美浜原子力発電所3号機運転期間延長認可処分等取消請求事件

準備書面（87）

（参加人の熱伝達率算出結果の違法性）

本書面は、令和4年3月18日付の参加人準備書面（10）（以下、「参加人書面」という）で明らかになった参加人の算出した共存対流熱伝達率について、その数値がJ E A C 4 2 0 6 - 2 0 0 7で指定されている Jackson-Fewster 式によって算出したという参加人の計算結果には重大な疑義がある。そこで、Jackson-Fewster 式の適用が誤っている可能性があり、これは違法であることを主張するものである。

図 1

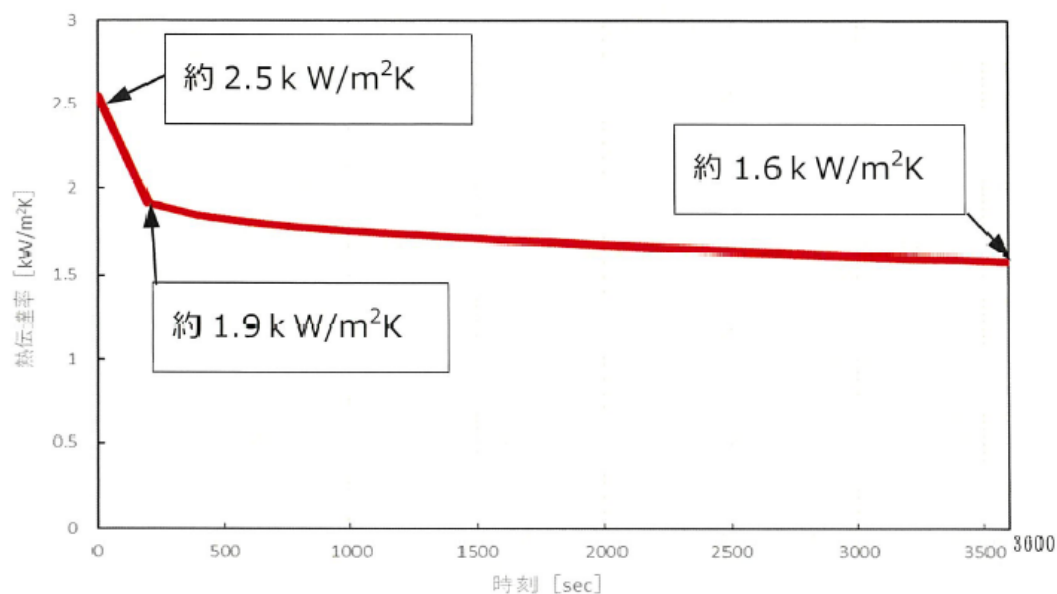
これは要するに、熱伝達率は大破断 L O C A が生じてから 3600 秒までの間において、熱伝達率は約 1.6 kW/(m² K) から約 2.5 kW/(m² K) であることを示したものである。

驚くべきことに参加人ですら、解析の際に使用した熱伝達率が分からずに再解析することにより事後的に概ね同じ結果になったから、図 1 であると示した。つまり、国（行政）はおろか、事業者ですら使用した熱伝達率を把握できていなかったのである。

他方、原告の側でこの数値の妥当性を検討してみたところ、Jackson-Fewster 式の計算式ではこれらの数字が導き出せないことが明らかになった。そのことについて、詳述する。

図4

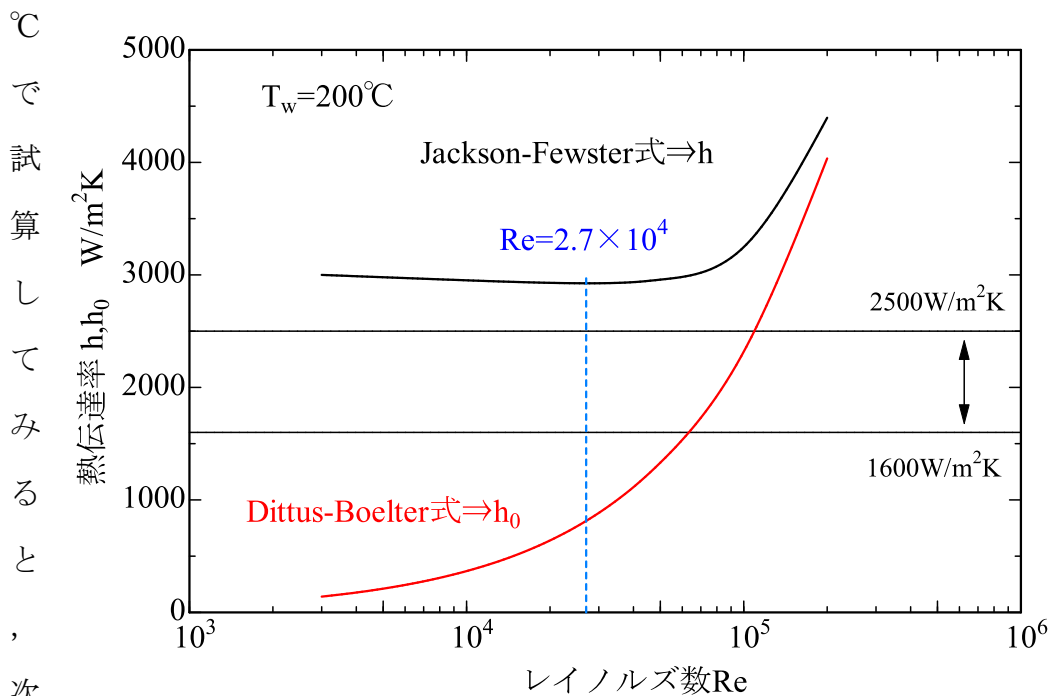
第1項で示したとおり、参加人は熱伝達率を最大でも熱伝達率は約 $2.5 \text{ kW}/(\text{m}^2 \text{ K})$ としている。しかし、圧力容器の表面温度が比較的高温の 200°C

図4の黒い実線に示されるように、いかなるレイノルズ数（いかなる流量、あるいは流速であったとしても）であっても、約 $2.9 \text{ kW}/(\text{m}^2 \text{ K})$ が最小値（レイノルズ数 $Re=2.7 \times 10^4$ の時）になるのであり、参加人が示した最大値を上回ってしまう。

図 5

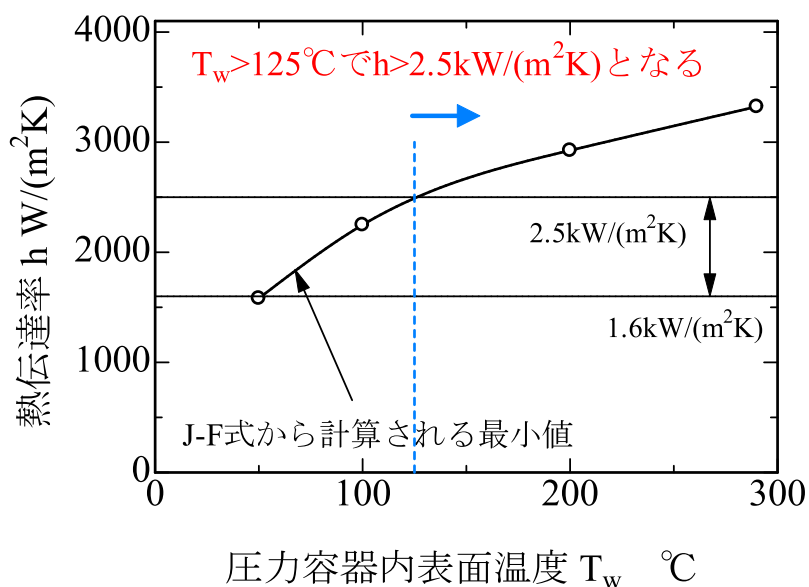
上記方法で圧力容器の表面温度 T_w が 50°C 、 100°C 、 200°C 、 290°C の時の共存対流熱伝達率 h の最小値を計算して、結果をプロットしたものが次の図5である。

図5からは、圧力容器表面温度が、運転時の温度である $T_w=290^\circ\text{C}$ から $T_w=125^\circ\text{C}$ までの温度範囲では、どのようなレイノルズ数でも共存対流熱伝達

率は $2.5\text{kW}/(\text{m}^2\text{K})$ 以上となり、参加人が示した約 $1.6\text{kW}/(\text{m}^2\text{K})$ から約

$2.5\text{kW}/(\text{m}^2\text{K})$ とはならないことが分かる。つまり、参加人の Jackson-Fewster 式から熱伝達率を算出したという記述は疑わしい。参加人は Jackson-Fewster 式どおりに計算しておらず、熱伝達率を不当に低く見積もっている疑いがある。

上述のとおり、Jackson-Fewster 式どおり計算したのでは、参加人の導き出した熱伝達率の算出ができないことが明らかである以上、①計算に用いた強制対流乱流熱伝達の実験式、②ダウンカマー部の流路寸法と代表長さ、③冷却開始からの時間と冷却水の流量、④横軸を圧力容器表面温度、縦軸を共存対流熱伝達率とした図を明らかにした上で、Jackson-Fewster 式どおりに計算したことを明らかにしない限り違法である。

図 典型的な熱伝達率計算例

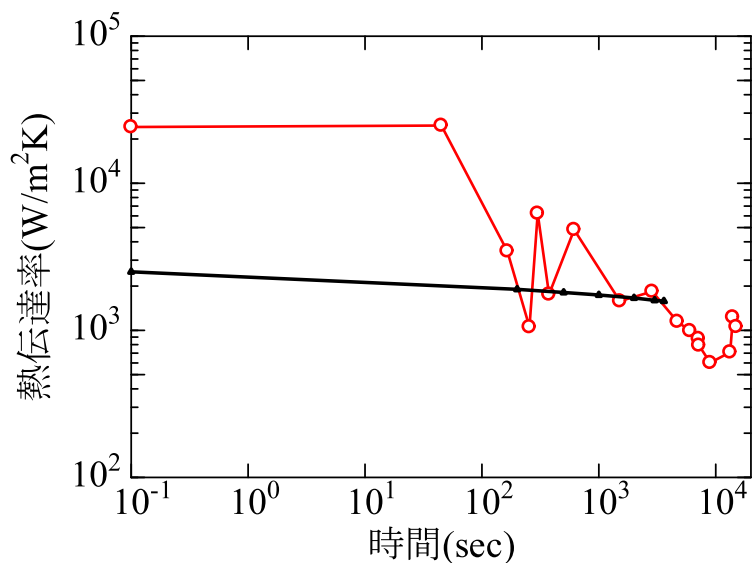
参加人の示した熱伝達率の妥当性について、別の視点から検討してみる。図6は、参加人の示した熱伝達率（黒い実線）と、高浜原発1・2・3号機のような3ループ型のPWR型原発の緊急冷却時の典型的な熱伝達率の計算例⁷（赤い○とこれらを結んだ赤い実線）を比較したものである。参加人の熱伝達率は、冷却開始から45秒間は、IAEAの報告書の計算例の10分の1以下となっており、255秒付近で計算例を上回る以外は、計算例より著しく低い値となっており、この点からも、参加人の示した熱伝達率の数值は過小評価の疑いを禁じ得ないのであり、ますます Jackson-Fewster 式の適用が誤っているのではないかという疑念が深まるばかりである。

なお3600秒以降は参加人の数值がないため比較はできない。
